INFORME DE COLABORACIÓN TÉCNICA

LM-PI-UGERVN-009-2013

RUTA NACIONAL No. 606 SECCIÓN GUACIMAL – SANTA ELENA

San José, Costa Rica
Setiembre, 2013

Figura N°7. Paso de alcantarilla transversal Est 8+350.

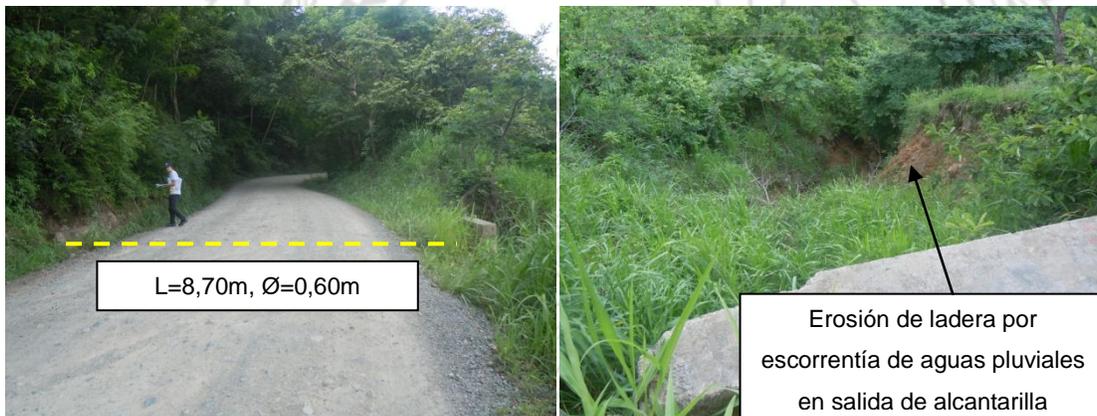
En la gira realizada se revisaron algunos de los pasos de alcantarilla existentes, para los cuales en los planos se propone mantener en su condición actual o mejorar con la construcción de cabezales de entrada y/o salida. En las Figuras N°6, 7, 8 y 9 se puede observar ejemplos de estas estructuras de drenaje transversal, donde se evidencia que hay cabezales deteriorados y tuberías obstruidas con sedimentos.

Figura N°10. Ejemplo de Sección Transversal requerida en la ubicación de alcantarillas transversales.

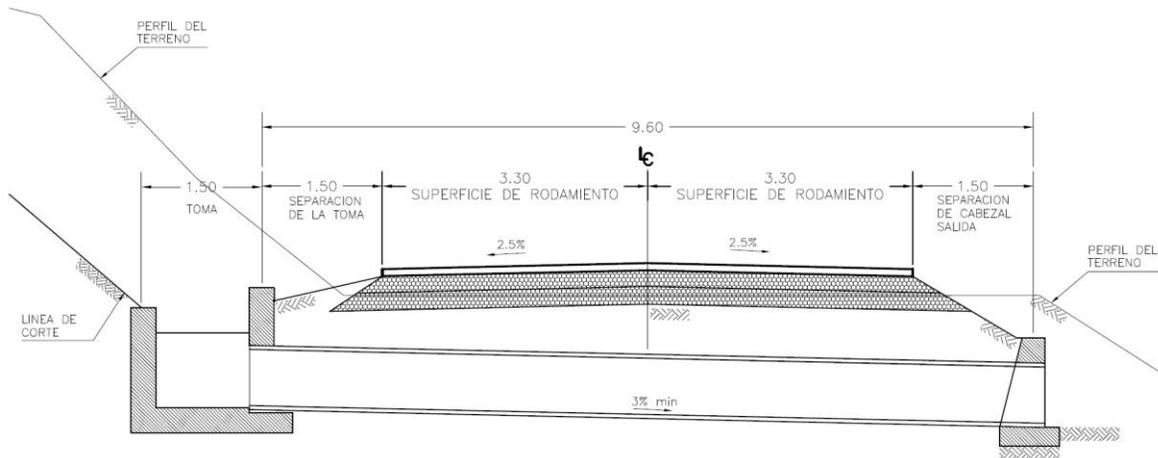
Un aspecto que se considera, debe ser objeto de mayor atención, son los pasos transversales de alcantarilla, específicamente la longitud y el diámetro de las mismas. Algunos de los pasos existentes que se proponen mantener en planos tienen longitudes reducidas menores a 9,00 m con un diámetro de 0,60 m en todos los casos.

La longitud reducida de estos pasos de alcantarilla limitaría la construcción de la sección transversal típica del proyecto, si se considera que los cabezales deben ubicarse a una distancia no menor de 1,50 m del borde de la superficie de rueda a ambos lados, para conservar la seguridad del camino. La Figura N°10 muestra que la longitud mínima requerida para los pasos de alcantarilla sería de 9,60 m con un ancho total de 10,85 m a 12,10 m (dependiendo si se requiere cuneta a un lado o ambos lados de la vía).
